SERVICE INFO – INA 0098

Náhrada napínací kladky a tlumiče vibrací

Modely:

Obrázek 1: Dosavadní provedení, vlevo tlumič vibrací 533 0028 20, vpravo napínací kladka 531 0531 20

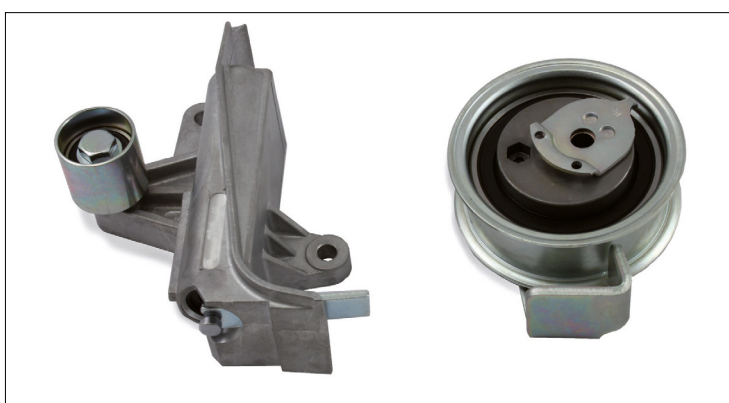
U výše uvedených vozidel byly tlumič vibrací 533 0028 20 (obrázek 1, vlevo) a napínací kladka 531 0531 20 (obrázek 1, vpravo) nahrazeny vodící kladkou s držákem 532 0601 10 (obrázek 2, vlevo) a napínací kladkou 531 0840 10 (obrázek 2, vpravo).

Nové konstrukční díly se liší nejen opticky, ale také z hlediska funkce.

U starého provedení zajišťuje tlumič vibrací prostřednictvím napínací kladky také napnutí řemenu. Nová vodící kladka s držákem 532 0601 10 má pouze funkci vedení řemenu. Napnutí řemenu a tlumení vibrací je zajištěno výhradně prostřednictvím napínací kladky 531 0840 10.

Smíšená montáž je nepřipustná!

U obou provedení jsou jednotlivé díly vzájemně konstrukčně přizpůsobeny a pouze při jejich správné kombinaci je zajištěno napnutí řemenu.
